**МЕТОДЫ ОПРЕДЕЛЕНИЯ
СЕЙСМОСТОЙКОСТИ МАШИН,
ПРИБОРОВ И ДРУГИХ ТЕХНИЧЕСКИХ
ИЗДЕЛИЙ, УСТАНОВЛЕННЫХ НА МЕСТЕ
ЭКСПЛУАТАЦИИ, ПРИ ИХ АТТЕСТАЦИИ
ИЛИ СЕРТИФИКАЦИИ
НА СЕЙСМИЧЕСКУЮ БЕЗОПАСНОСТЬ**

Изменение № 1 ГОСТ 30546.3—98 Методы определения сейсмостойкости машин, приборов и других технических изделий, установленных на месте эксплуатации, при их аттестации или сертификации на сейсмическую безопасность

Принято Межгосударственным советом по стандартизации, метрологии и сертификации (протокол № 24 от 05.12.2003)

Приложение А. Заменить части схемы:

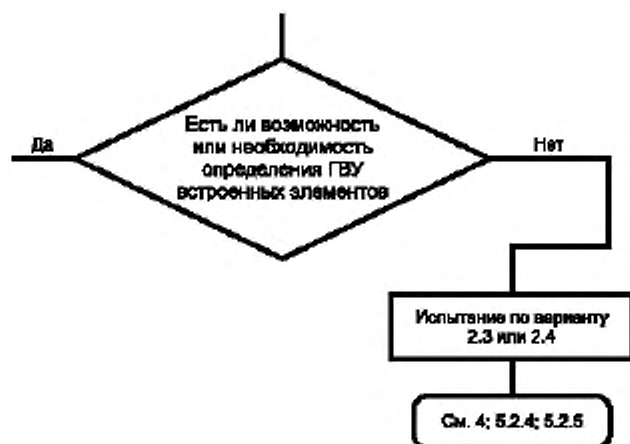
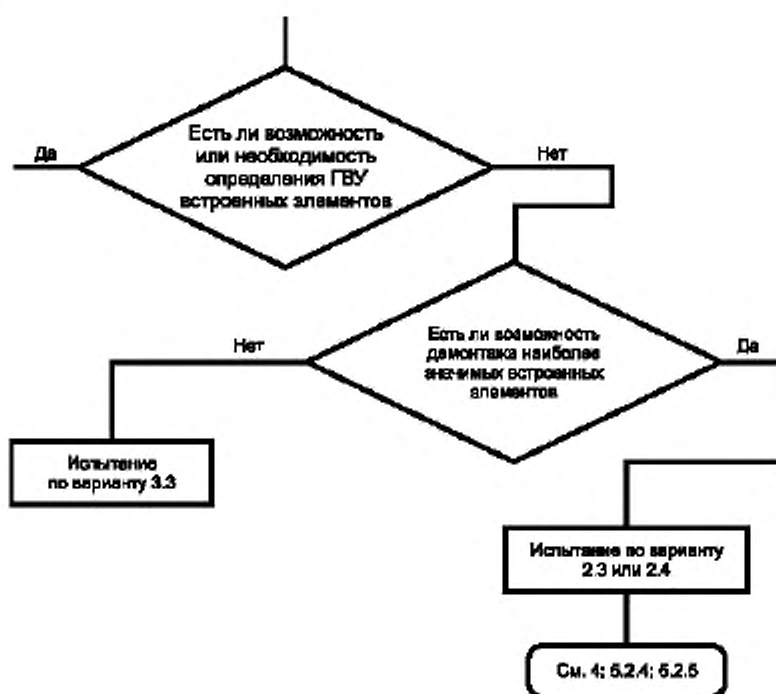
Анализ путем определения собственных частот и декрементов затуханий и их сравнения со спектрами ответа по ГОСТ 30598 (вариант 2.1)	на	Анализ путем определения собственных частот и декрементов затуханий и их сравнения со спектрами ответа по ГОСТ 30546.1 (вариант 2.1)	;
--	----	--	---

на

Приложение А. Заменить части схемы:

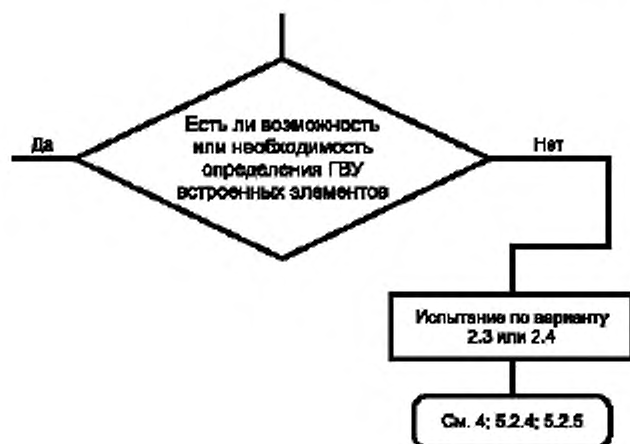
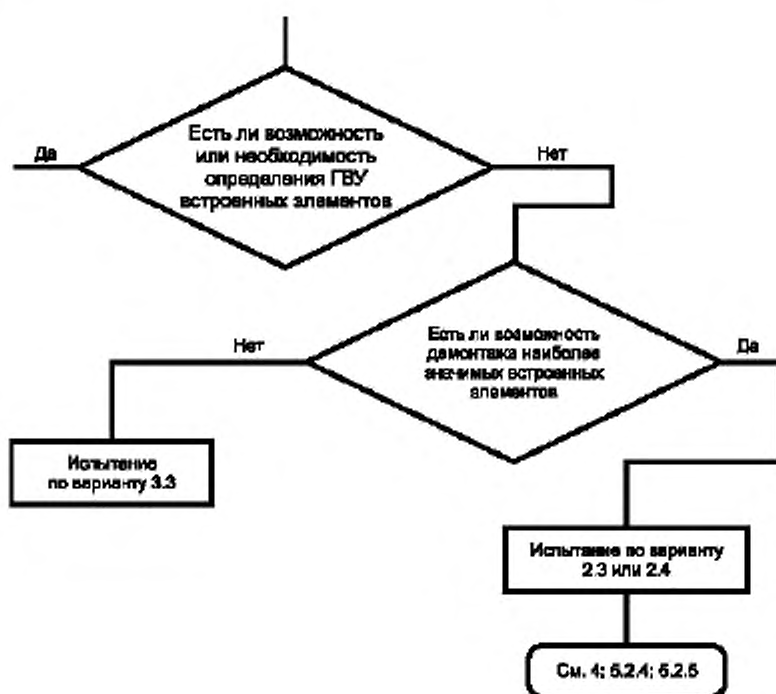
Анализ путем определения собственных частот и декрементов затуханий и их сравнения со спектрами ответа по ГОСТ 30598 (вариант 2.1)	на	Анализ путем определения собственных частот и декрементов затуханий и их сравнения со спектрами ответа по ГОСТ 30546.1 (вариант 2.1)	;
--	----	--	---

на
